原科研廃棄物処理場設工認（その４）に係るコメント（６月３０日）回答

（審査会合資料について）

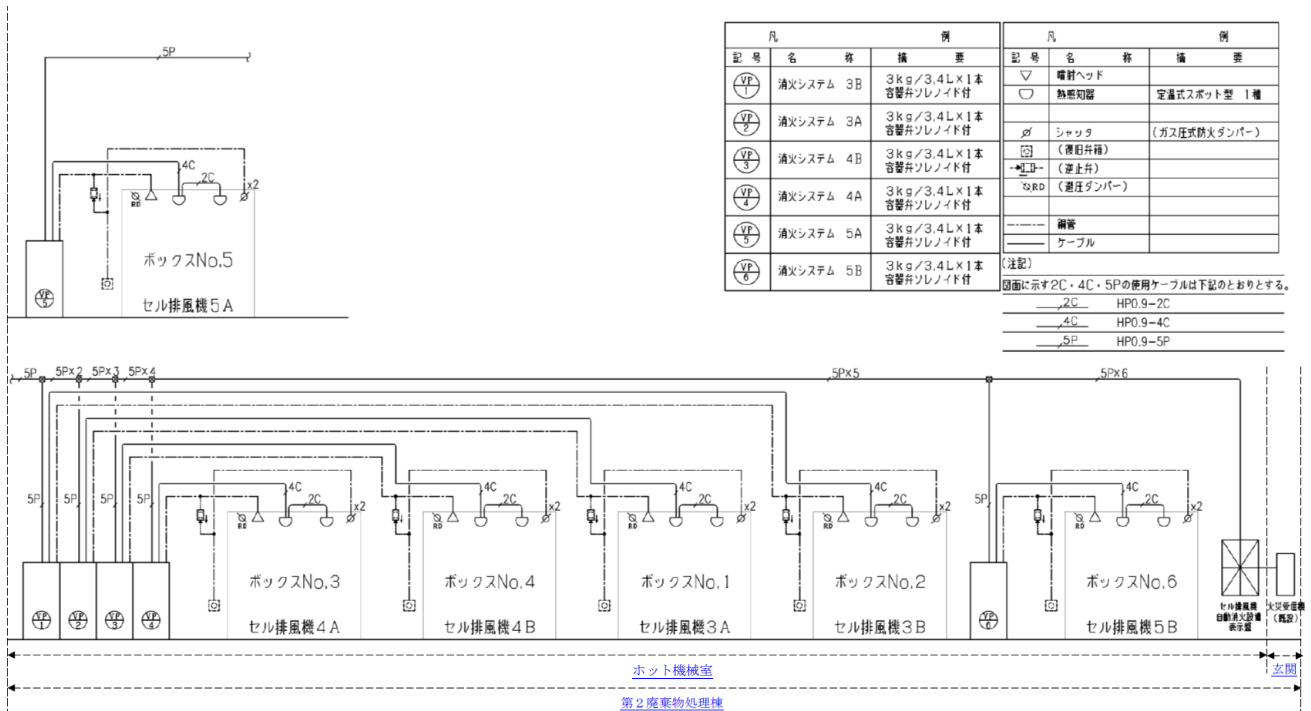
セル排風機に係る動力ケーブルの更新について、系統分離に係る施工状況の概要図を示すこと。（P.19 の系統図ではよくわからないため）

セル排風機の動力ケーブルについては、影響軽減の観点から、新たに系統を分離することになり、敷設ルート等の詳細設計に時間を要することから、本申請からは切り離し、今後申請を予定している後段の設工認において申請することとする。

図-1 火災区域と防護対象設備（セル排風機）の位置関係

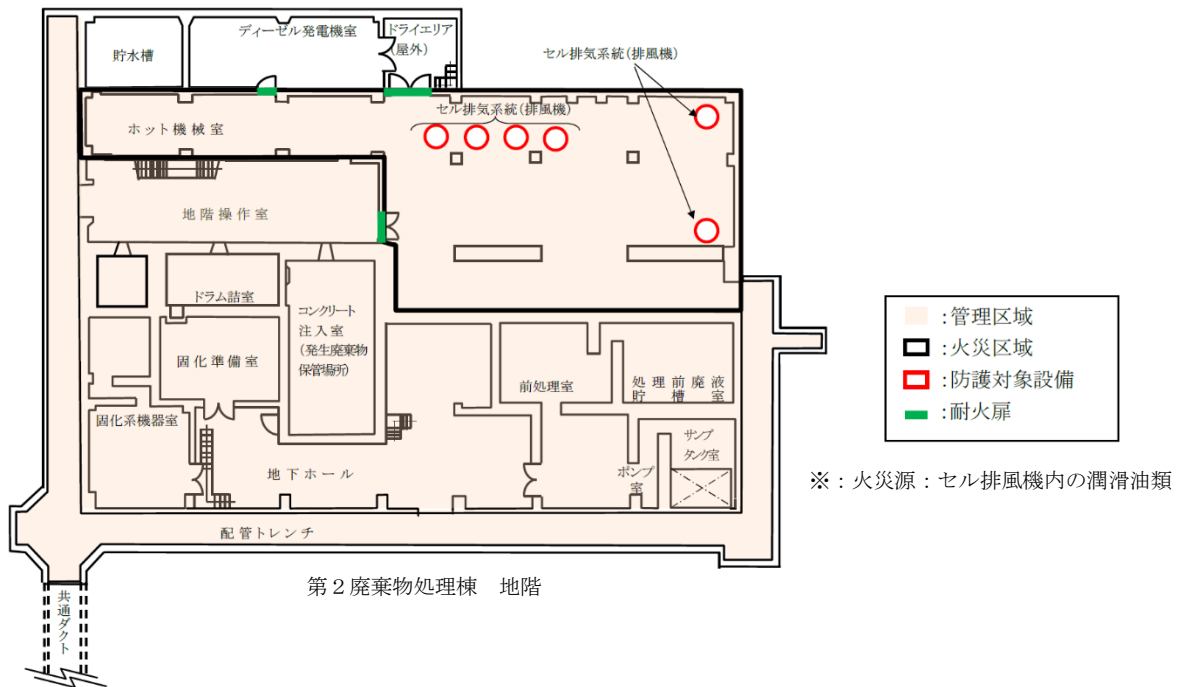
想定する防護対象機器と火災源、火災区域・区画との関係を示すこと。

以下のとおり、図-1として、防護対象設備と火災源（潤滑油類）、火災区域（ホット機械室）との関係を示す図を追記する。（青字下線部）

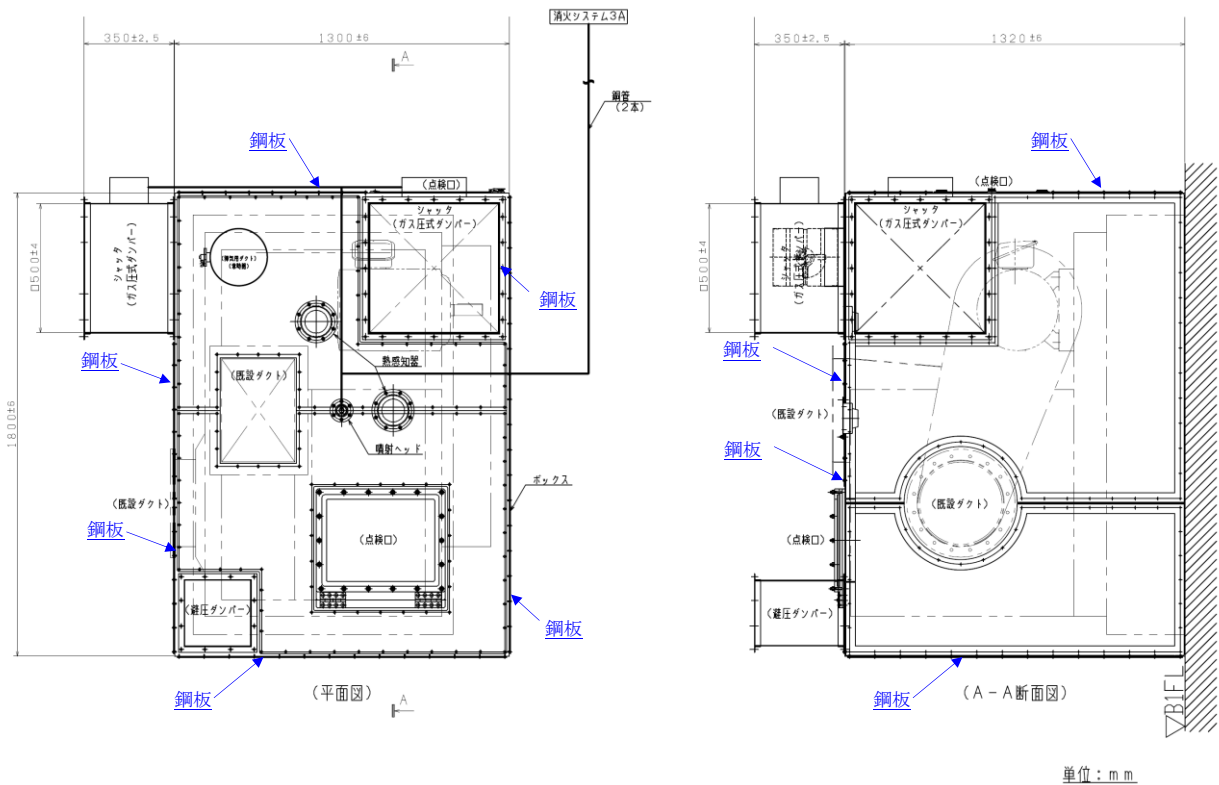
ガス消火設備の作動前に警報が吹鳴し、作動前に職員が退避できる設計となっているか。仮にその様な設計でない場合、作業員がボックス内にいて人的な事故に至ることがないように、設備上又は運用上の考慮を提示いただきたい。

ガス消火設備の作動前に警報が吹鳴し、数十秒後に消火剤が噴射される設計となっている。

図-1.6-1 ボックスNo. 1の形状及びボックスに設置する機器の配置図（代表例）

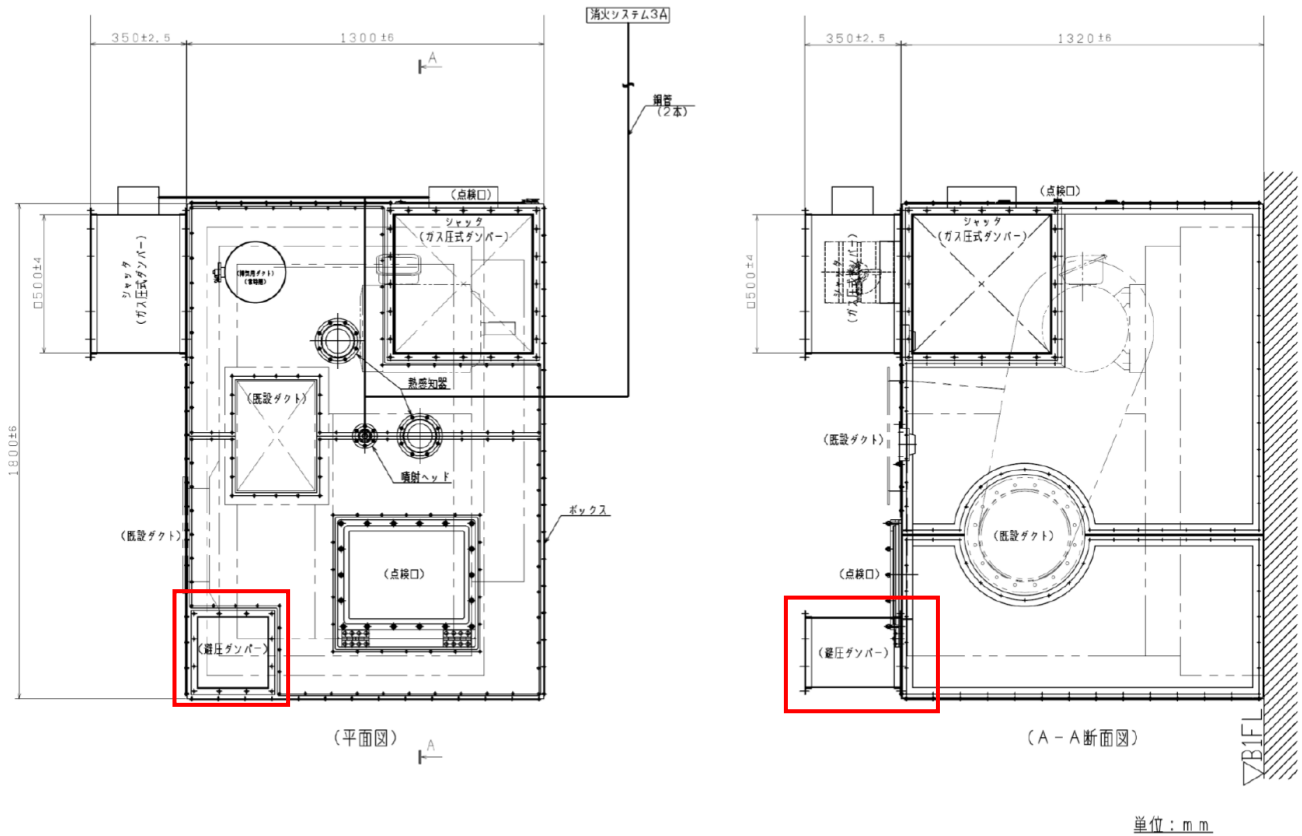
ボックス内を火災区域にするのであれば、火災及び消火による内圧上昇に対してボックス及びシャッタの構造が健全であることを示すこと。

各ボックスには、下図のとおり避圧ダンパを設けており（代表例図-1.6-1 参照）、火災及び消火による内圧上昇時に圧力を逃がす構造となっているため、ボックス及びシャッタの構造は健全な状態を維持することが可能である。
